Nota Técnica n.º 139/2010/GEREG/SOF-ANA

Assunto: **Declaração de Reserva de Disponibilidade Hídrica para o aproveitamento hidrelétrico Sinop, no rio Teles Pires**

Ref.: **Processo n.º 02501.001133/2010-68**

**FIGURA 5 - AJUSTE DA DISTRIBUIÇÕES DE GUMBEL À SÉRIE DE VAZÕES MÁXIMAS DA ESTAÇÃO CACHOEIRÃO**

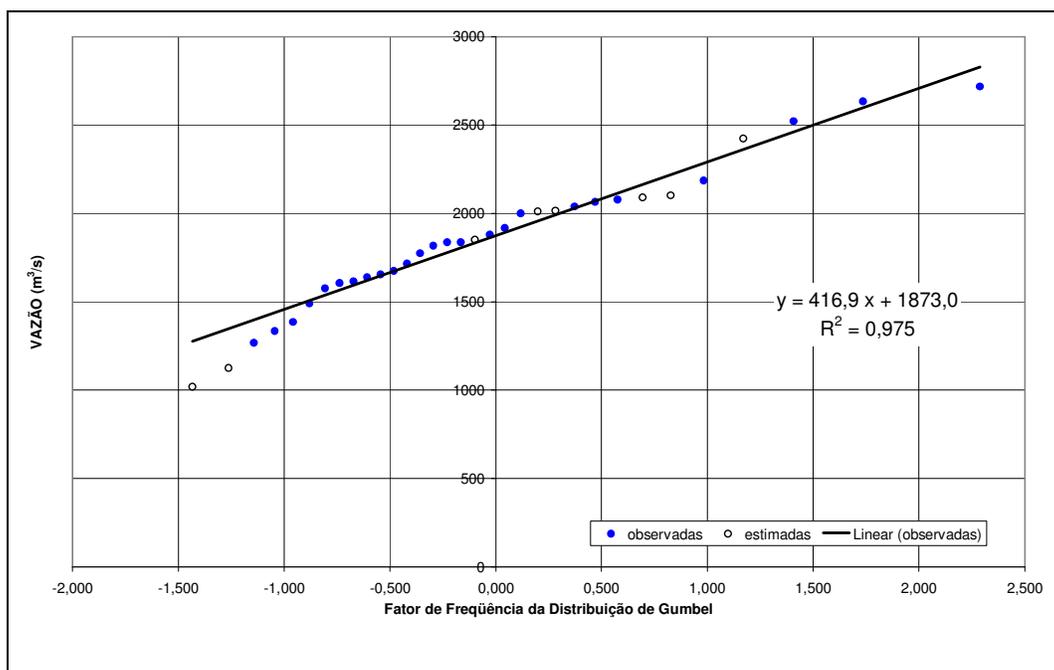
36. Ao realizar a auditoria dos dados apresentados, constata-se que os valores estimados para as vazões máximas com diferentes tempos de retorno diferem dos apresentados no EDH. Após a aplicação do coeficiente de Fuller, a vazão de projeto estimada seria de 5.515 m<sup>3</sup>s.

37. A metodologia aplicada nesse estudo, porém, não foi a mesma apresentada nos EDHs das outras UHEs do rio Teles Pires. Ao se considerar para a UHE Sinop a mesma metodologia adotada para a UHE Teles Pires, tendo como base o posto Jusante Foz Peixoto de Azevedo, chega-se a uma vazão de projeto de 5.865 m<sup>3</sup>s. Considerando que essa análise deve subestimar esse valor, por se basear em uma estação fluviométrica com área de drenagem 115% superior àquela da UHE Sinop, chega-se à conclusão que o valor apresentado no item anterior (5.515 m<sup>3</sup>s) não é compatível com o empreendimento.

38. Embora a metodologia apresentada não o seja, o valor apresentado pelo empreendedor no EDH é compatível com as vazões de projeto das demais usinas do rio Teles Pires, em especial a UHE Colider.

39. A vazão de projeto estimada para a área do empreendimento é, portanto, de 6.702 m<sup>3</sup>/s, em uma área de drenagem de 37.983 km<sup>2</sup>, totalizando uma vazão decamilenar específica de 176 L/s.km<sup>2</sup>. Para a UHE Colider, localizada a montante, a vazão máxima proposta é de 6.935 m<sup>3</sup>/s, sendo a vazão de projeto específica de 167 L/s.km<sup>2</sup>. De acordo com as características de produção de água e condições de solo na bacia do rio Teles Pires, portanto, a vazão de projeto da UHE Sinop é compatível com a da UHE Colider, aproveitamento situado um pouco a jusante.

**FIGURA 7 – MAPA DO POTENCIAL DE PRODUÇÃO DE SEDIMENTOS (ANEEL)**

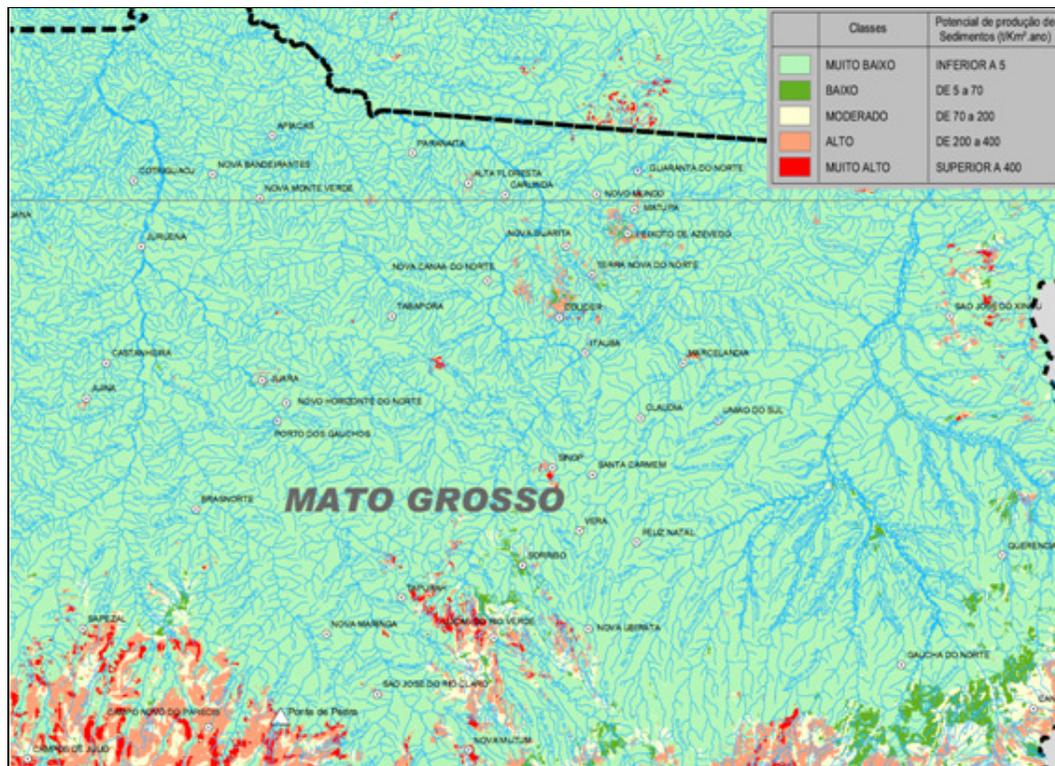
114. Em relação às descargas sólidas específicas anuais de sedimentos, os valores encontrados, de 22,7 t/km².ano são compatíveis com o Mapa do Potencial de Produção de Sedimentos do Brasil, elaborado pela ANEEL, conforme Figura 7. O referido Mapa apresenta, para a bacia do rio Teles Pires a montante da UHE Sinop, um potencial predominante de produção de sedimentos muito baixo (tons verde-claros), com algumas regiões tendo potenciais altos (tons vermelhos). O potencial da bacia pode ser classificado como muito baixo (< 5 t/km².ano), e, portanto, o valor encontrado no EDH é adequado ao estudo, por ser conservador.

115. Porém, em comparação ao estudo de sedimentos da UHE Colider, constata-se que a descarga sólida específica é menor. Considerando que a maior parte da produção de sedimentos na bacia do rio Teles Pires seria na cabeceira, e que a UHE Sinop encontra-se a montante da UHE Colider, é de se esperar que a descarga sólida específica naquela seja maior.

**FIGURA 8 – RESULTADOS DO PROCESSO DE CALIBRAÇÃO DO MODELO DE REMANSO PARA O RIO TELES PIRES, NA REGIÃO DO RESERVATÓRIO DA UHE SINOP**

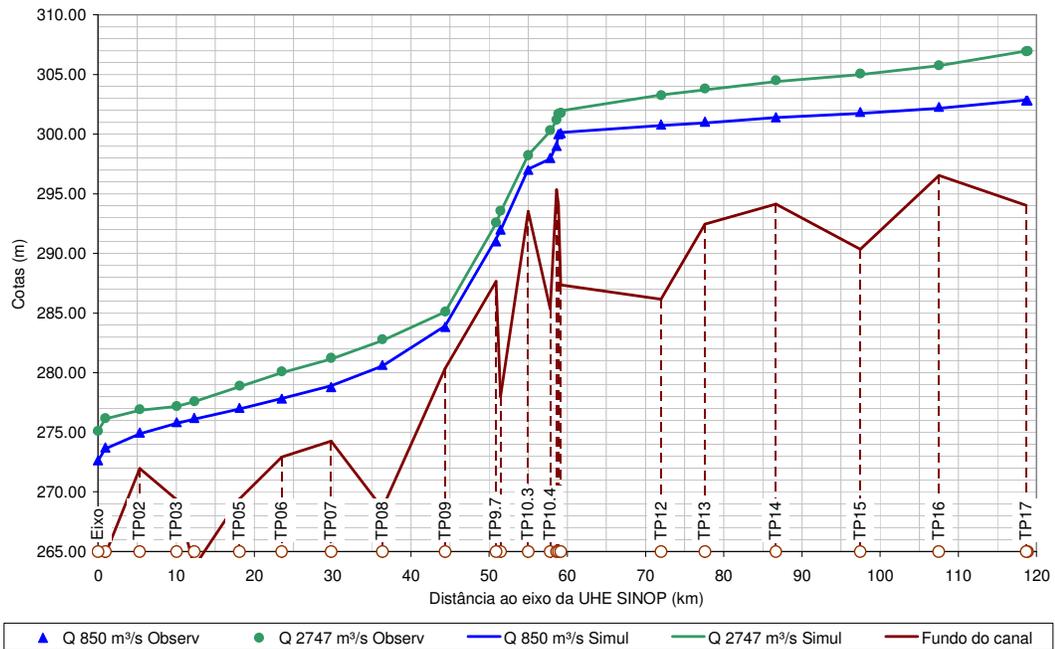
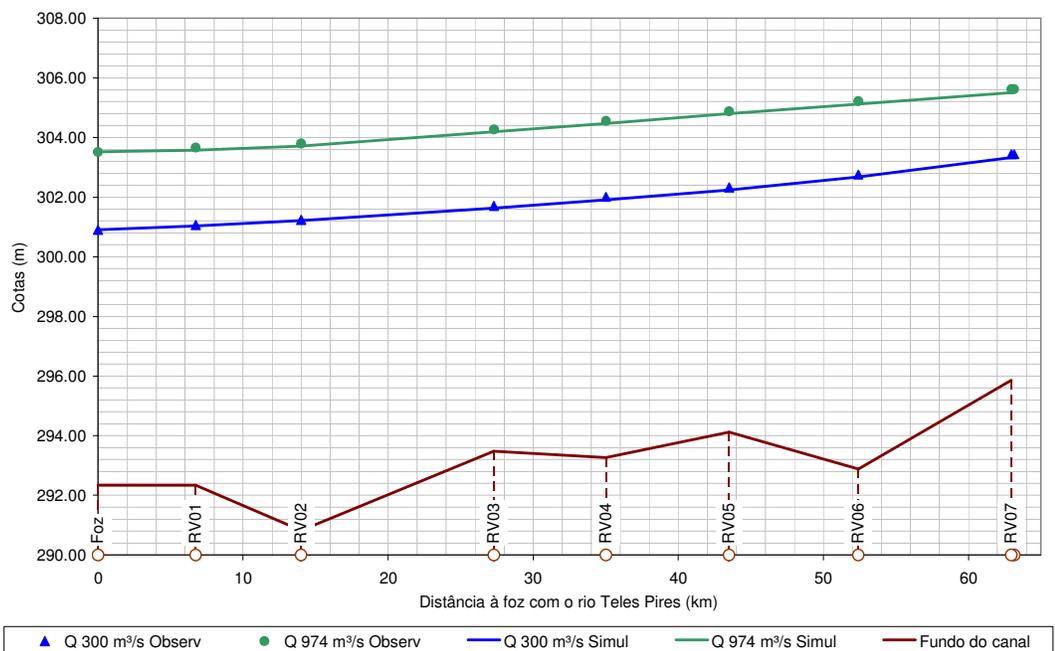
128. Percebe-se que o ajuste da linha d'água simulada conseguido na calibração para os dois rios foi muito próximo dos valores observados para todas as seções, de modo que os coeficientes de Manning ajustados podem ser considerados válidos.
